大間原子力発電所

敷地の地質・地質構造

(コメント回答 その15)

(シームS-11の評価方針)

指摘事項S2-151に対する変更点(1/2)

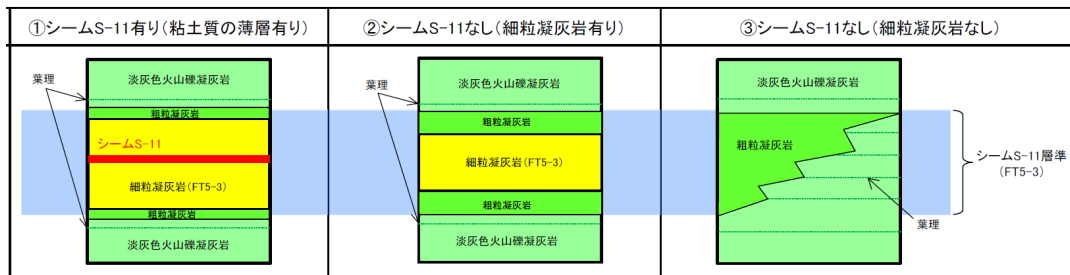
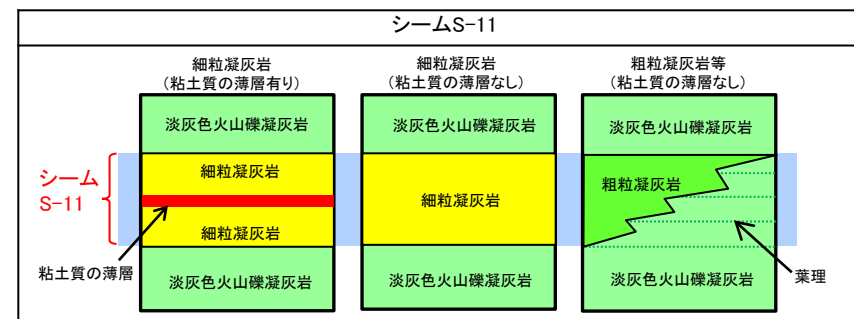
No.	項目	指摘時期	コメント内容
S2-151	後期更新世に生じた変状	第1043回審査会合 2022年4月22日	シームS-11の評価対象領域について、シーム(粘土質の薄層)有りの部分のみとしているが、シーム(粘土質の薄層)無しの部分も含めてシームS-11全体を評価対象領域として考慮すること。 また、重要施設を通るシームの分布の地質断面図(南北方向X-X')等についても修正すること。

- ①シームS-11有り(粘土質の薄層有り)、②シームS-11なし(細粒凝灰岩有り)及び③シームS-11なし(細粒凝灰岩なし)から成る層準を総称して「シームS-11層準(FT5-3)」とし、そのうち①のみをシームS-11としていた。
- 重要施設設置位置付近の地質断面図(1/100スケール)では、①のみを表示していた。

- シームS-11の基準適合性評価では、シームS-11は設置許可基準規則の解釈・別記1「3」に記載された断層等であり、粘土質の薄層の有る部分/ない部分すべてをシームS-11とする[P.(7)の平面図参照]。
- 重要施設設置位置付近の地質断面図では、粘土質の薄層なしの部分も含めてすべてをシームS-11として表示する[P.(7)の断面図参照]。

指摘事項S2-151に対する変更点(2/2)

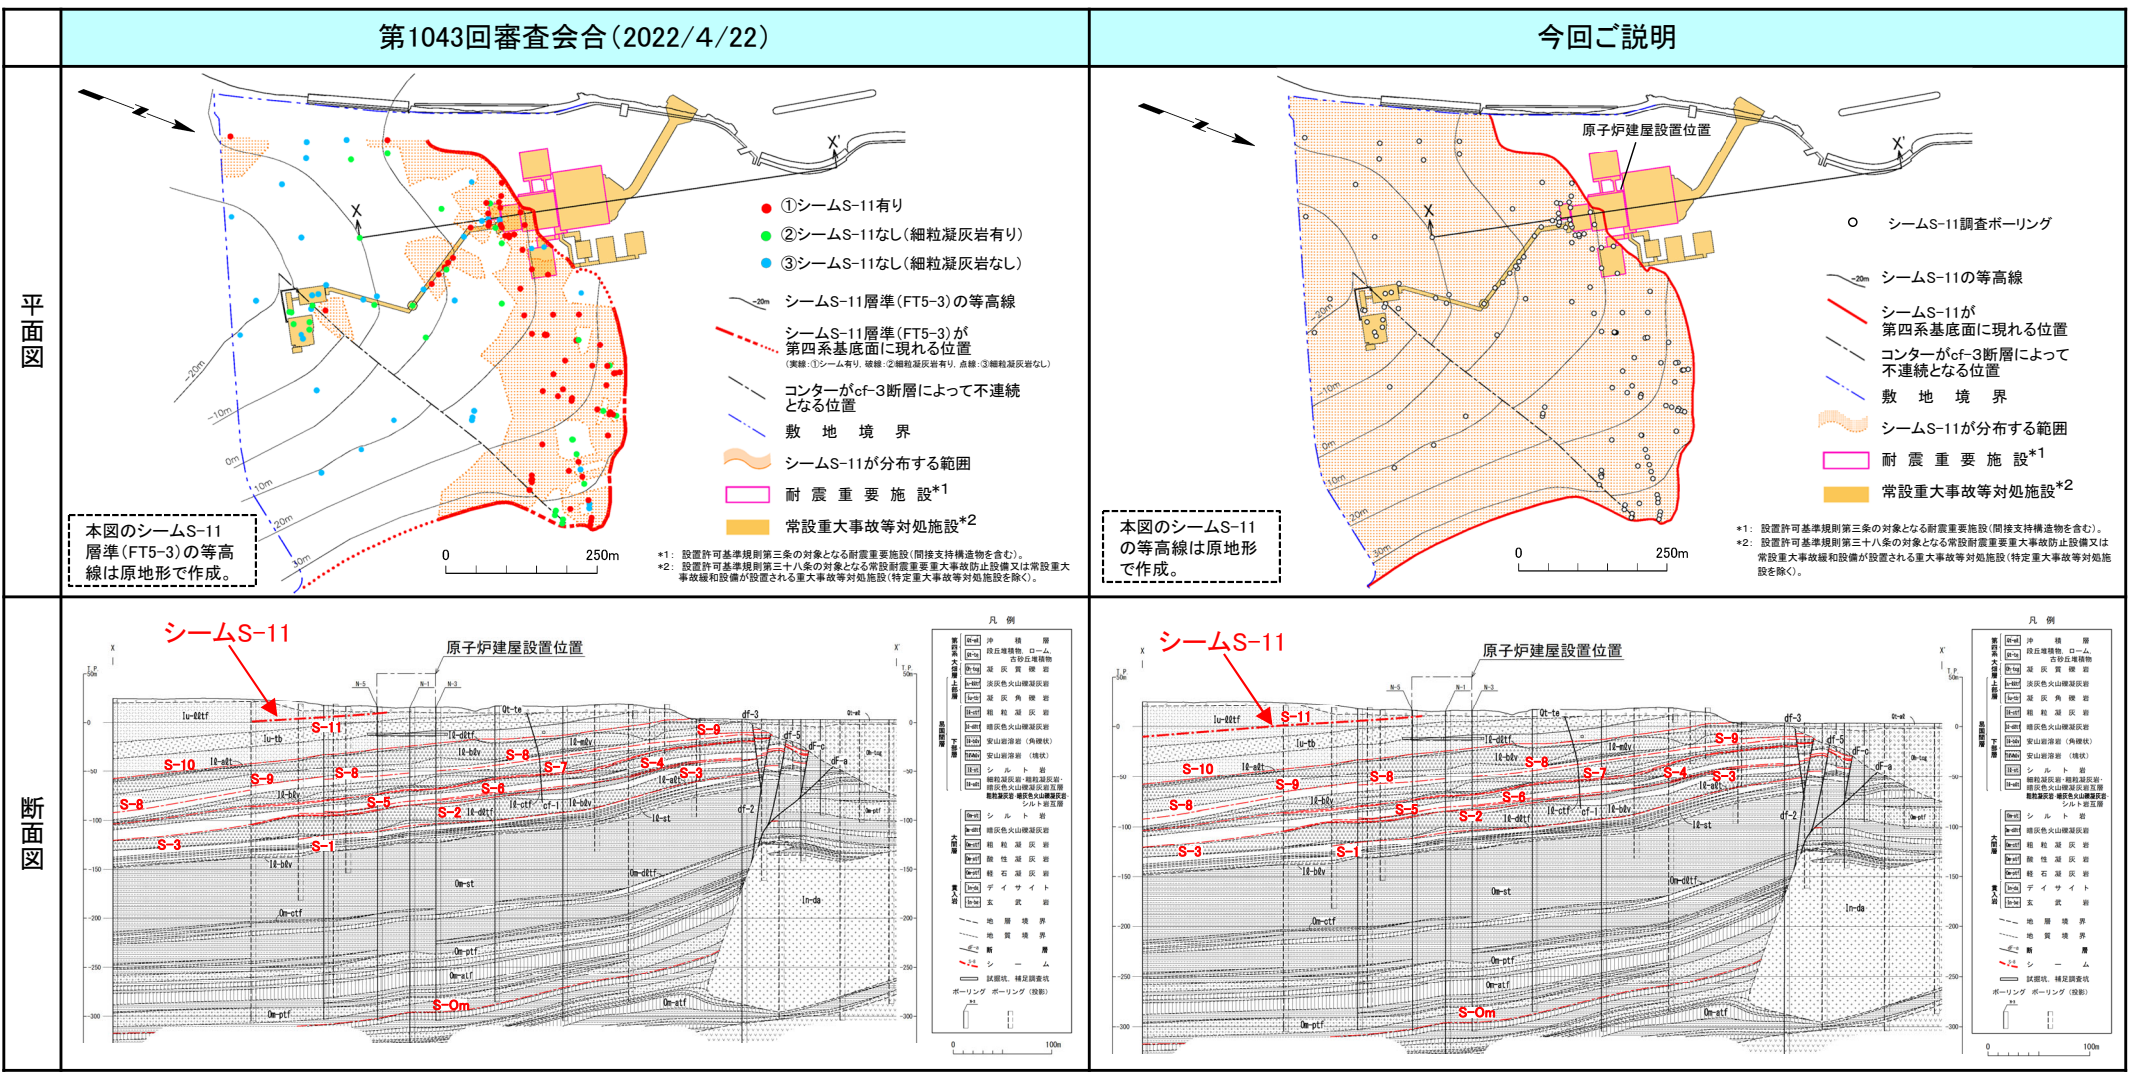
コメントNo.S2-151

- 平面図では、粘土質の薄層有りの部分のみをシームS-11の分布領域として表示していたが、粘土質の薄層なしの部分も含めてすべてをシームS-11として表示する。
- 断面図では、粘土質の薄層有りの部分のみを表示していたが、粘土質の薄層なしの部分も含めてすべてをシームS-11として表示する。

指摘事項S2-154に対する変更点

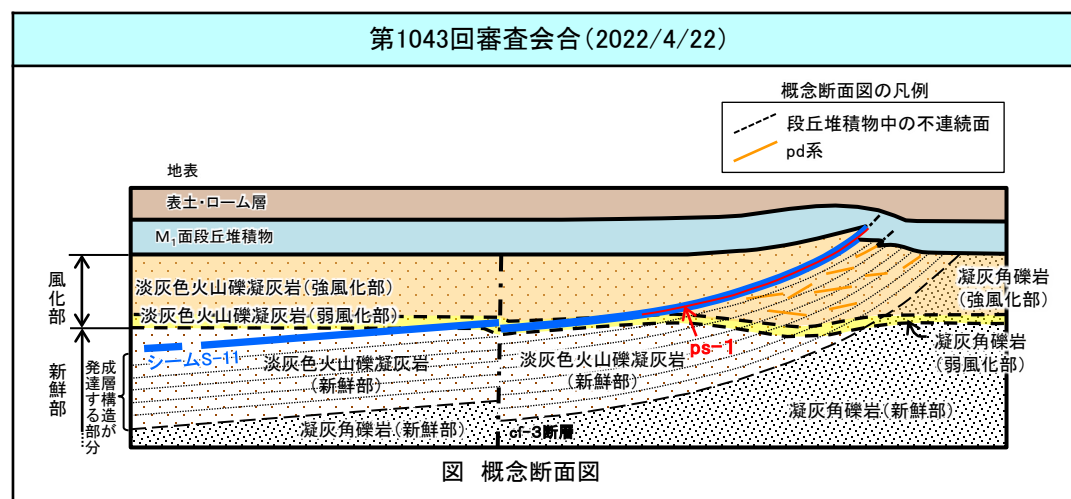
No.	項目	指摘時期	コメント内容
S2-154	後期更新世に生じた変状	第1043回審査会合 2022年4月22日	シームS-11の深部と地表付近の識別について、cf-3断層による切断箇所を軸として考えること。また、pd系の分布検討に意味があるか疑問であることから、ps-1をメインとして考えること。

- 後期更新世に生じた変状の形成に関与したシームS-11の最新面を「ps-1」とし、ps-1の付随事象として変状の形成に関与した低角の変位を伴う不連続面を「pd系」としていた。このうち「ps-1」を代表として評価していた。

- 粘土質の薄層の有る部分/ない部分すべてをシームS-11として活動性を評価する。このため、「ps-1」及び「pd系」を取り止める。

II. シームS-11の基準適合性評価の概要(1/5)

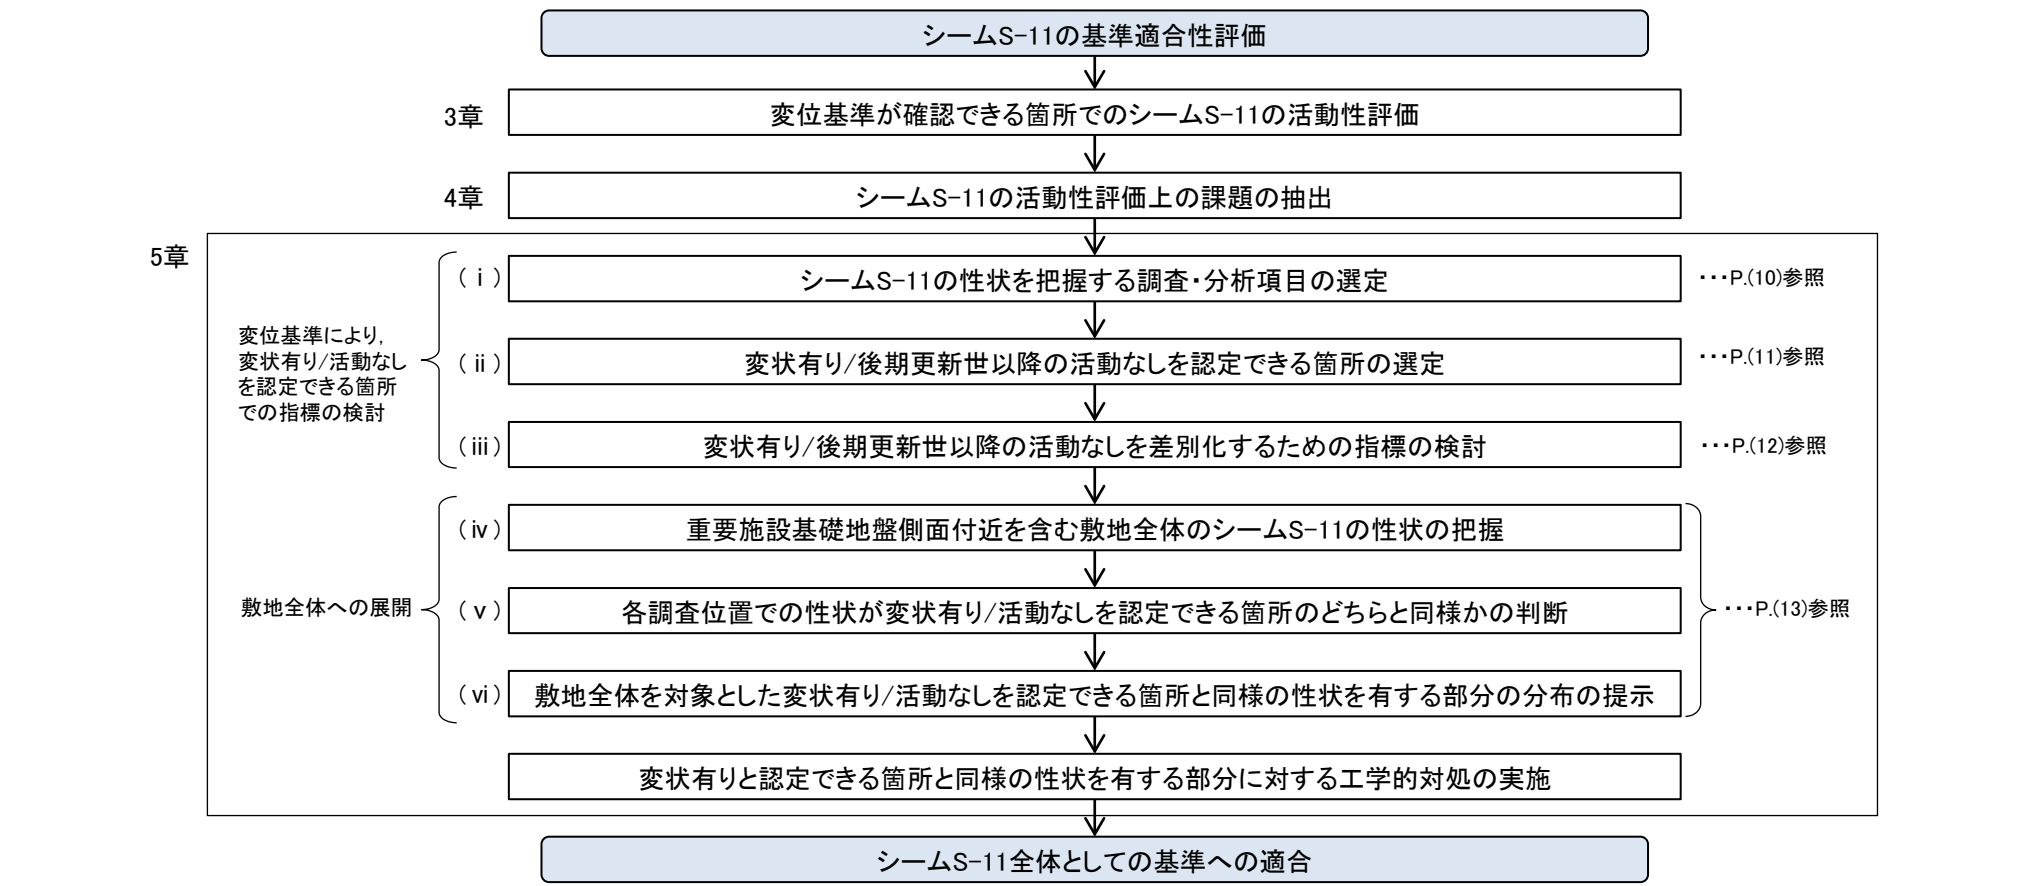
コメントNo.S2-153, 155 3), 161

シームS-11の基準適合性評価では、粘土質の薄層の有る部分/ない部分すべてをシームS-11とする。基準適合性評価の考え方を下図に示す。

- シームS-11は場所により後期更新世以降の活動履歴が異なっている[3章]。
- シームS-11全体としては活動性を判断できない[4章]。
- 後期更新世以降の活動履歴が同じになるよう対処することで、シームS-11全体として活動性評価できるようにする。そのために、変位基準により、変状有り/後期更新世以降の活動なしを認定できる箇所でのシームS-11の性状を検討する。次に、敷地全体を対象に、性状の違いに基づき、変状有り/後期更新世以降の活動なしを認定できる箇所と同様の性状を有する部分の分布を検討する[5章]。
- 変状有り/と認定できる箇所と同様の性状を有する部分に対して、工学的対処を講じる[5章]。
- シームS-11全体として、変位基準との関係によりシームS-11が基準に適合することを示す。

変状有り/後期更新世以降の活動なしを認定できる箇所を選定

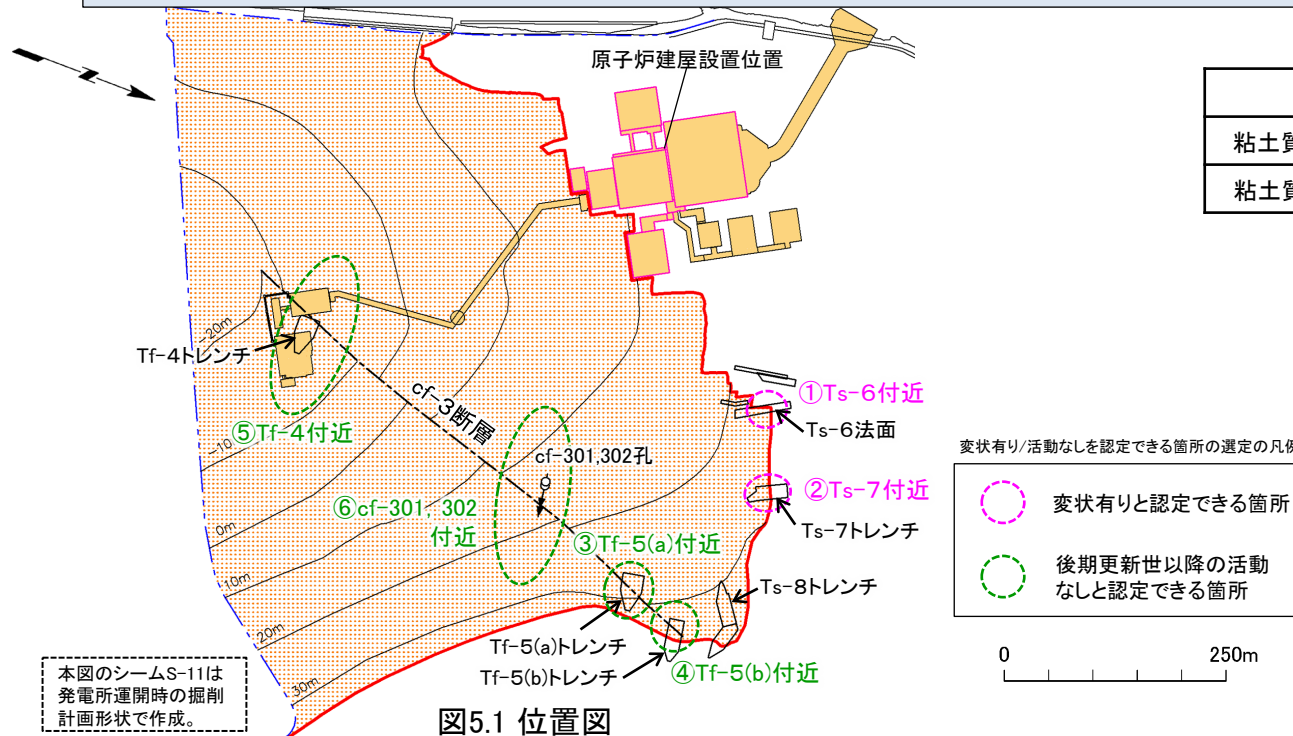
コメントNo.S2-154

変位基準により、変状有り/後期更新世以降の活動なしを認定できる箇所として、以下の考えに基づき計6箇所を選定する。

- 変状有りと認定できる箇所は、シームS-11がM₁面段丘堆積物に変位を及ぼしている箇所である。
 - Ts-8トレンチ～Ts-6法面間で、変状有りと認定できる箇所が確認される。ただし、Ts-8トレンチでは変状が認められるものの、シームS-11はM₁面段丘堆積物と接していない(P.59, 60参照)。このため、シームS-11とM₁面段丘堆積物との関係を直接確認できない。
- 以上より、変状有りと認定できる箇所として、①Ts-6付近及び②Ts-7付近の2箇所を選定する。

- 活動なしと認定できる箇所は、シームS-11がcf-3断層に切断される箇所である。
 - cf-3断層付近で、活動なしと認定できる箇所として、③Tf-5(a)付近、④Tf-5(b)付近、⑤Tf-4付近及びボーリング孔の⑥cf-301, 302付近がある。
 - これら4箇所のシームS-11には、粘土質の薄層の有る部分とない部分がある。また、シームS-11の上下盤の岩盤には新鮮部と風化部がある。これらの地質性状は、シームS-11の性状に違いを与える可能性がある。このため、上記4箇所を選定することで、活動なしと認定できる箇所の地質性状を網羅的に確認することができる。
- 以上より、活動なしと認定できる箇所として、③Tf-5(a)付近、④Tf-5(b)付近、⑤Tf-4付近及び⑥cf-301, 302付近の4箇所を選定する。

敷地全体への展開

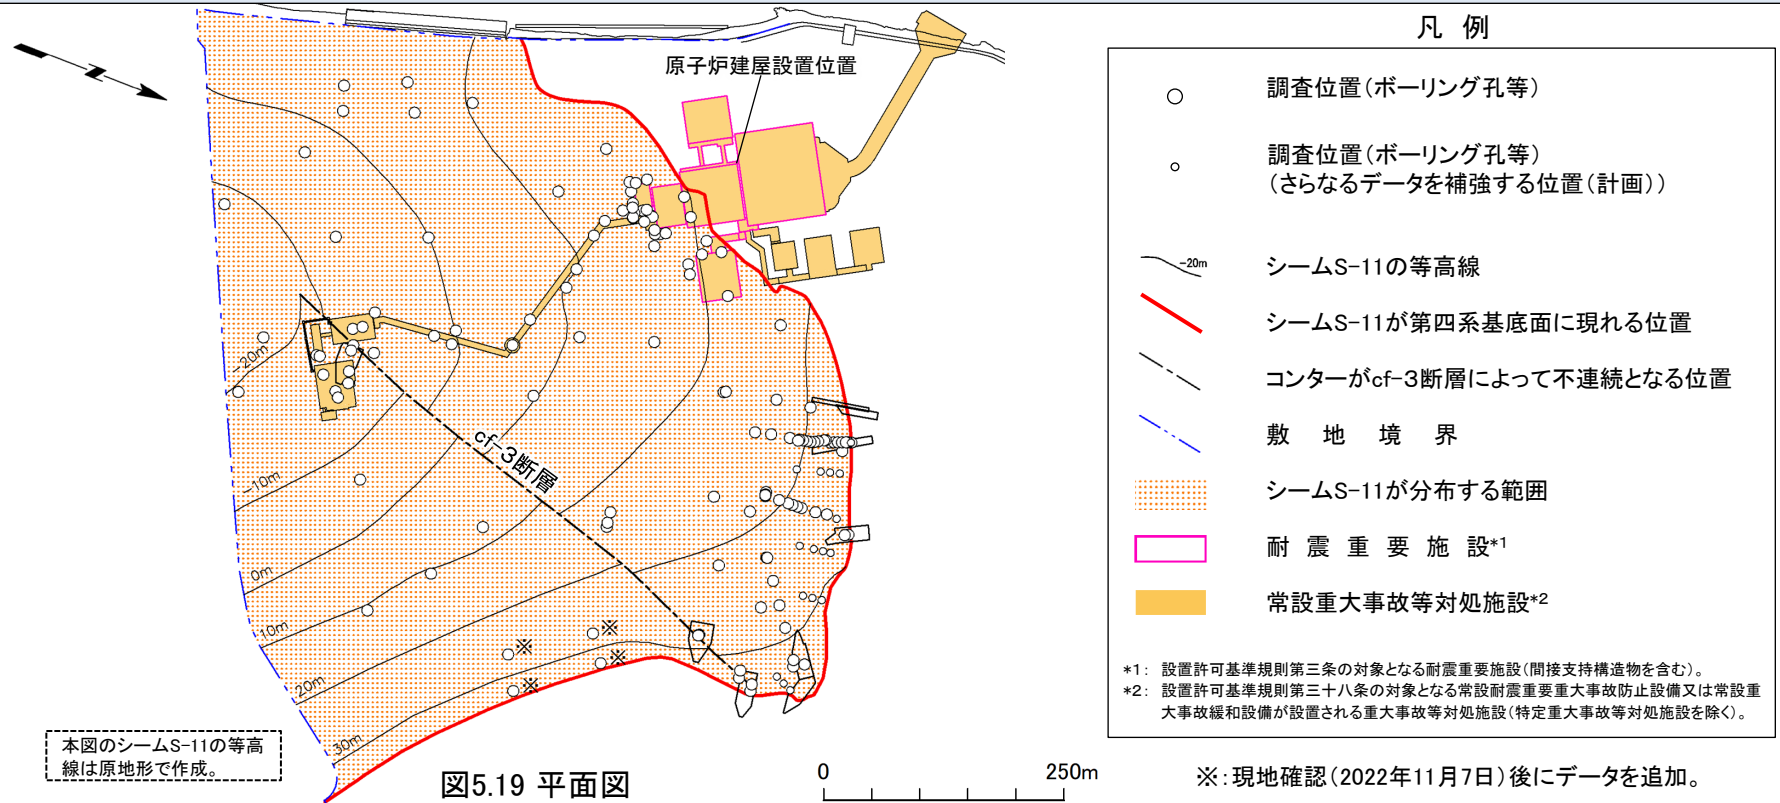
コメントNo.S2-155 2)

変状有り/後期更新世以降の活動なしを認定できる箇所で把握したシームS-11の性状の違いに基づき、工学的対処を講じる部分を以下の順に検討する。

- 重要施設基礎地盤側面付近を含む敷地全体のシームS-11について、選定した調査・分析項目による性状を各調査位置で把握する。
- 各調査位置で把握した性状と、変状有り/後期更新世以降の活動なしを認定できる箇所での性状とを比較し、指標の確からしさを検証する。各調査位置のシームS-11の性状が、変状有り/後期更新世以降の活動なしを認定できる箇所のうち、どちらの箇所と同様の性状を有するかを判断する。
- 判断した結果をもって、敷地全体を対象として、以下の分布を示す。
 - ✓ 変状有り²⁾と認定できる箇所と同様の性状を有する部分
 - ✓ 後期更新世以降の活動なし¹⁾と認定できる箇所と同様の性状を有する部分

図2.1 原子炉建屋設置位置付近のシームの分布

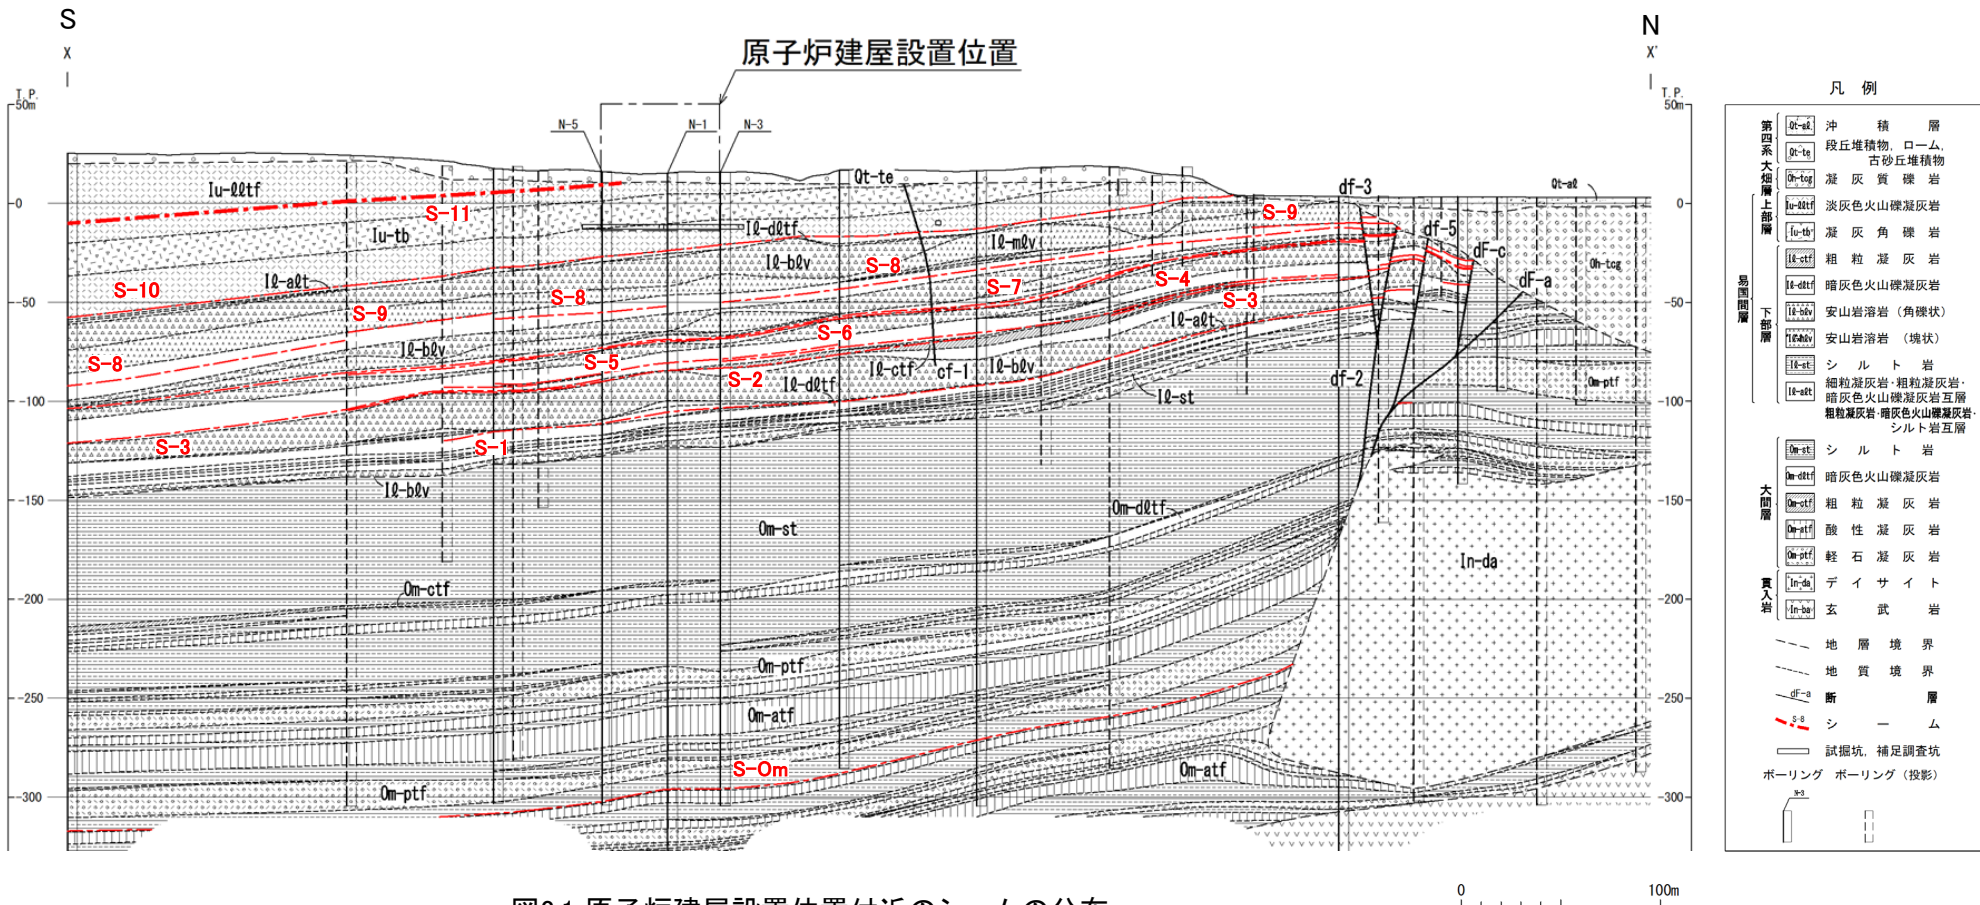
コメントNo.S2-151, 152

シームS-11の基準適合性評価では、シームS-11は設置許可基準規則の解釈・別記1「3」に記載された断層等であり、粘土質の薄層の有る部分/ない部分すべてをシームS-11とする。

図5.1 位置図

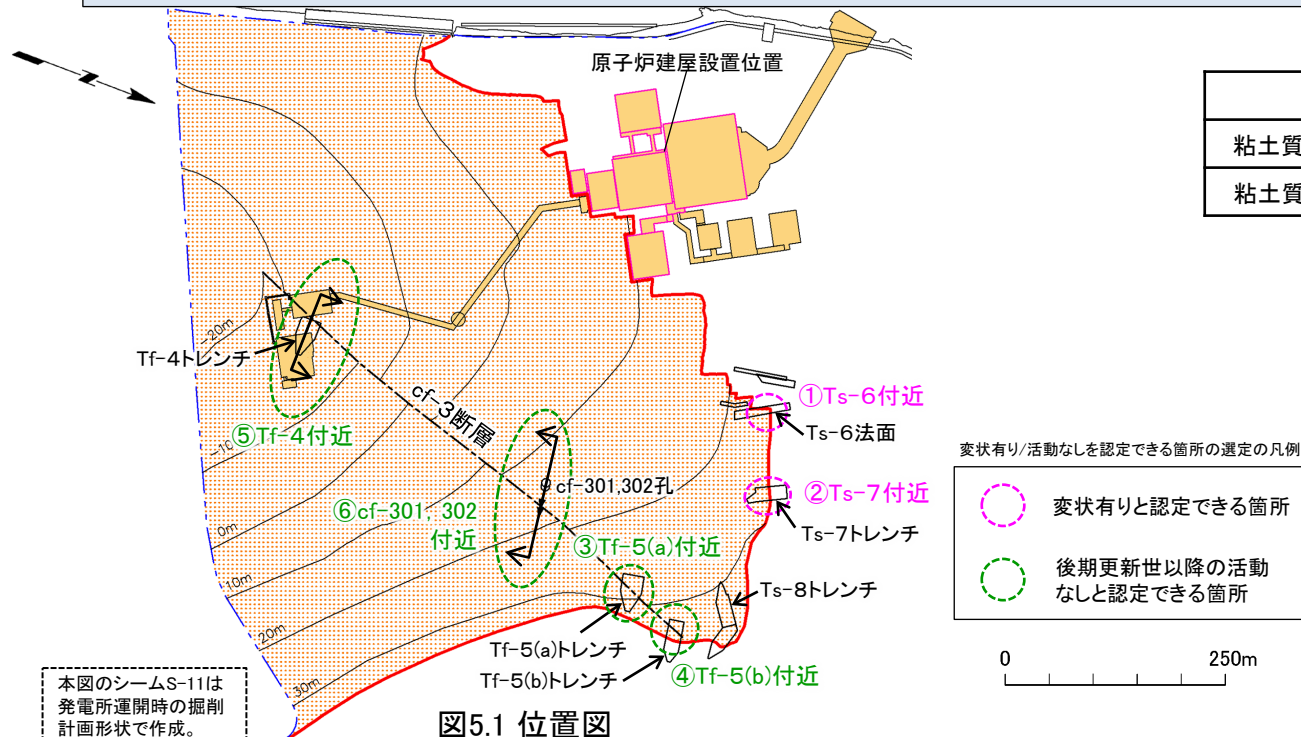
コメントNo.S2-154

変位基準により、変状有り/後期更新世以降の活動なしを認定できる箇所として、以下の考えに基づき計6箇所を選定する。

- 変状有りと認定できる箇所は、シームS-11がM₁面段丘堆積物に変位を及ぼしている箇所である。
 - Ts-8トレンチ～Ts-6法面間で、変状有りと認定できる箇所が確認される。ただし、Ts-8トレンチでは変状が認められるものの、シームS-11はM₁面段丘堆積物と接していない(P.59, 60参照)。このため、シームS-11とM₁面段丘堆積物との関係を直接確認できない。
- 以上より、変状有りと認定できる箇所として、①Ts-6付近及び②Ts-7付近の2箇所を選定する。

- 活動なしと認定できる箇所は、シームS-11がcf-3断層に切断される箇所である。
- cf-3断層付近で、活動なしと認定できる箇所として、③Tf-5(a)付近、④Tf-5(b)付近、⑤Tf-4付近及びボーリング孔の⑥cf-301, 302付近がある。
- これら4箇所のシームS-11には、粘土質の薄層の有る部分とない部分がある。また、シームS-11の上下盤の岩盤には新鮮部と風化部がある。これらの地質性状は、シームS-11の性状に違いを与える可能性がある。このため、上記4箇所を選定することで、活動なしと認定できる箇所の地質性状を網羅的に確認することができる。

以上より、活動なしと認定できる箇所として、③Tf-5(a)付近、④Tf-5(b)付近、⑤Tf-4付近及び⑥cf-301, 302付近の4箇所を選定する。
